Défauts d'étanchéité de l'enceinte de confinement du réacteur n° 5 du Bugey

Réunion CLI du Bugey du 10 mars 2017

La solution de réparation

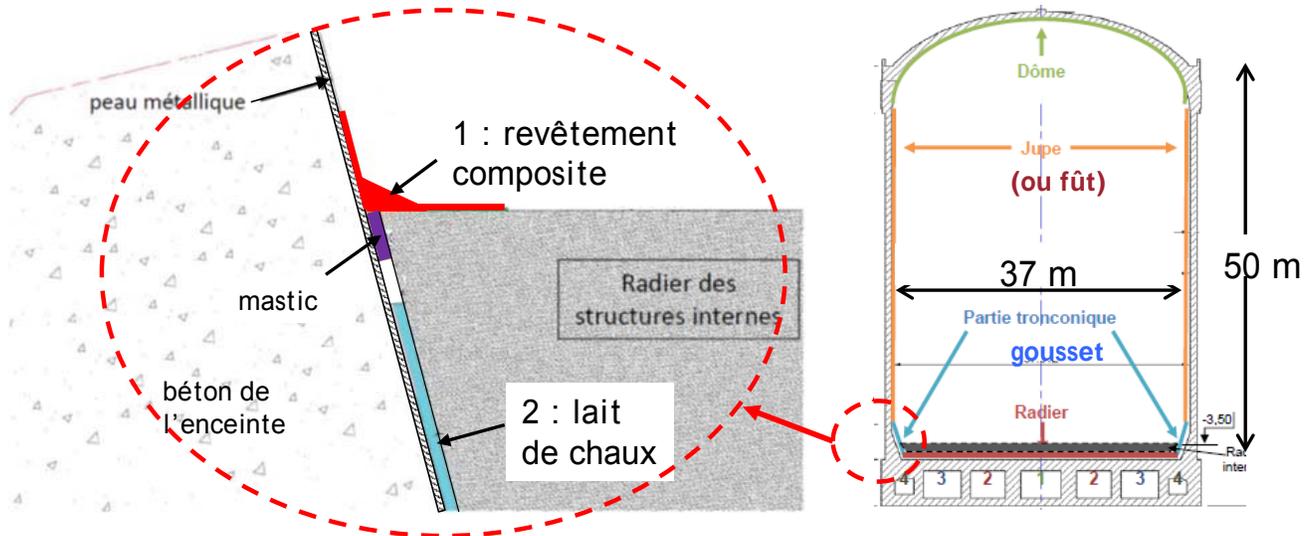
Pour l'IRSN, le lait de chaux remplit aussi une fonction d'étanchéité (recommandation n°1).
Par ailleurs, il rend la réparation aisément réversible.

1. étanchéité assurée par un revêtement composite
2. protection contre la corrosion assurée par un lait de chaux

Programme de surveillance du lait de chaux

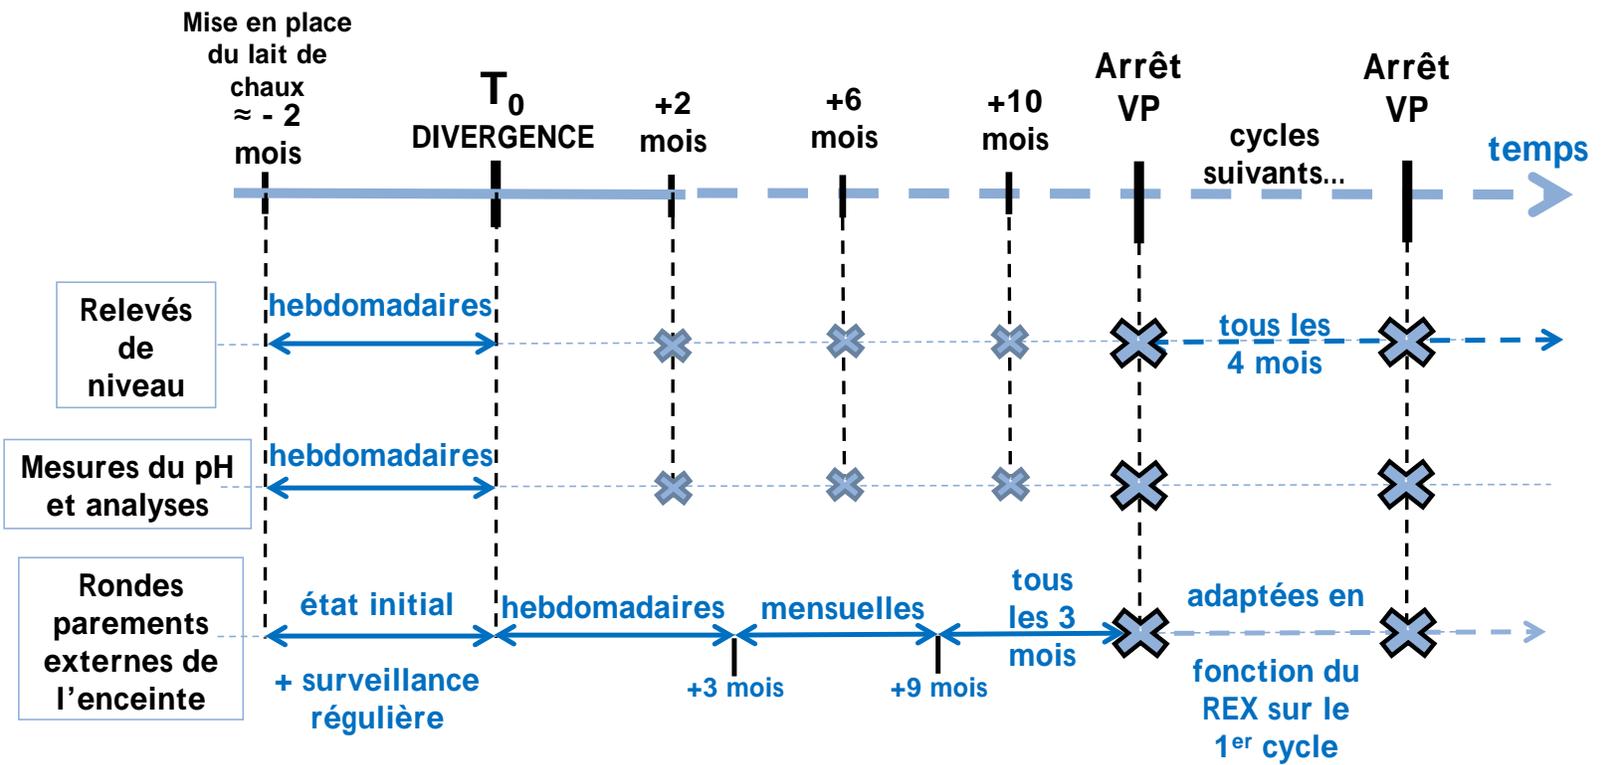
L'IRSN a émis les recommandations 2 à 5 relatives aux points suivants du programme de surveillance du lait de chaux :

- critère de pH avec marge suffisante par rapport à 9,5 ;
- vérification de la représentativité d'une seule mesure de pH pour l'ensemble du joint périphérique;
- analyses chimiques du lait de chaux pendant le premier cycle;
- définition d'essais périodiques et de spécifications techniques relatifs aux exigences de sûreté portées par le lait de chaux.

EDF s'est engagé à vérifier l'évolution du niveau de lait de chaux avant redémarrage, puis au cours des cycles, avec une valeur cible égale à 5 cm (observations 1 et 2).
